# 3. Änderung B-Plan Nr. 76 "Hilgersbrücke" (Planung)

Stadt Wipperfurth  
Bebauungsplan Nr. 76  
Hilgersbrücke  
3. Änderung

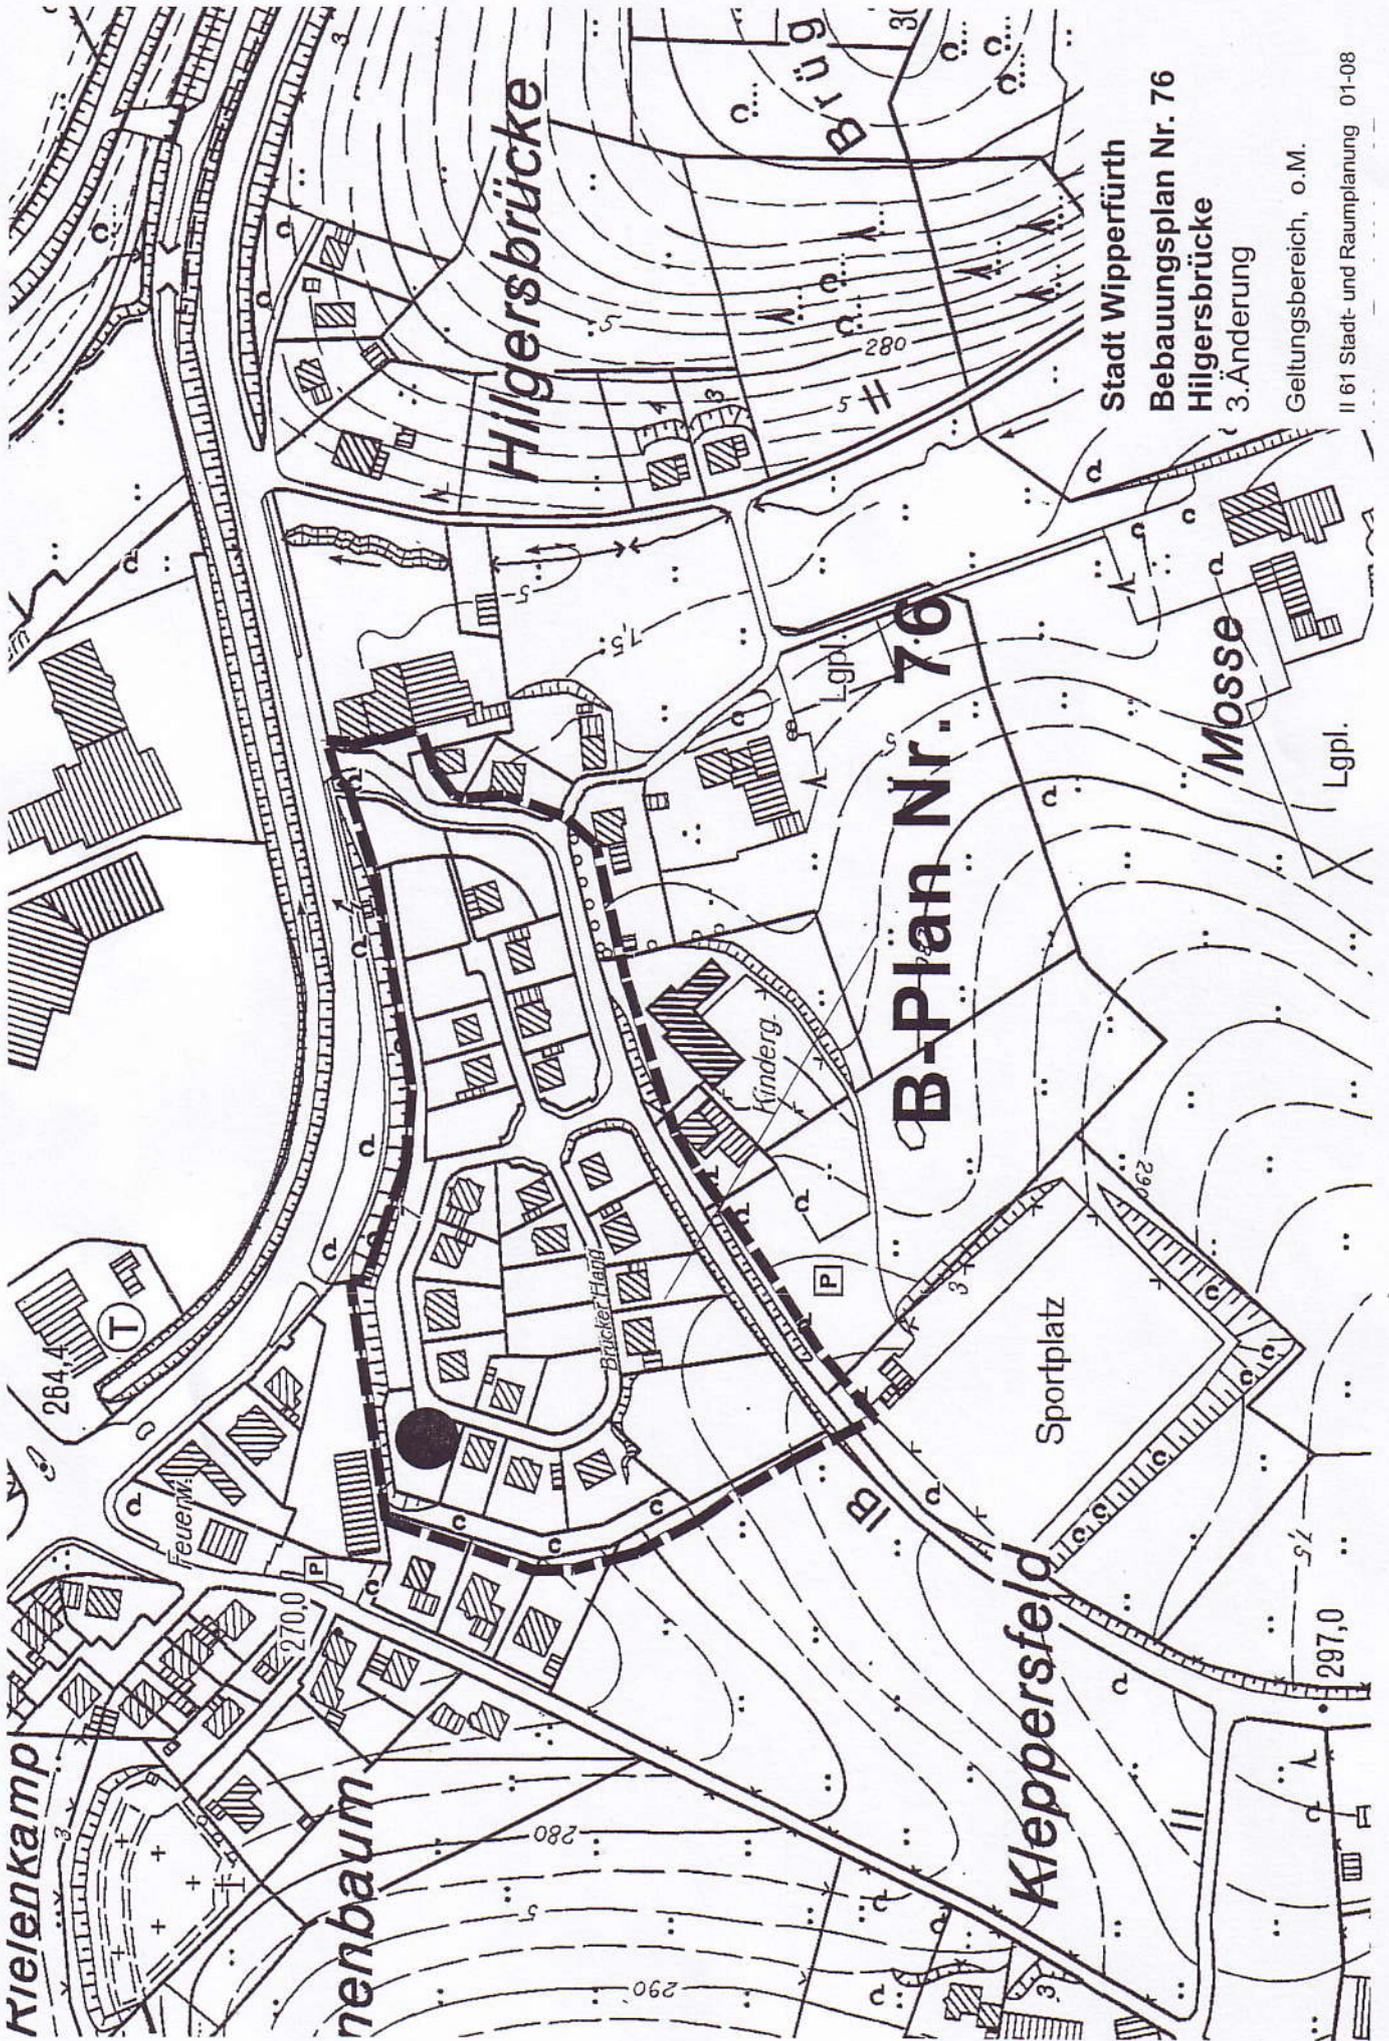
| Inhalt der 3. Planänderung   |   |
|--|---|
| C1   | Die nordöstliche Baugrenze wird im Bereich des Allgemeinen Wohngebietes um 0,64 m parallel nach Nordosten verschoben (Erweiterung der Baugrenze), die nordwestliche Baugrenze wird im Bereich des Allgemeinen Wohngebietes um 3,90 m parallel nach Südosten verschoben (Zurücknahme der Baugrenze). |
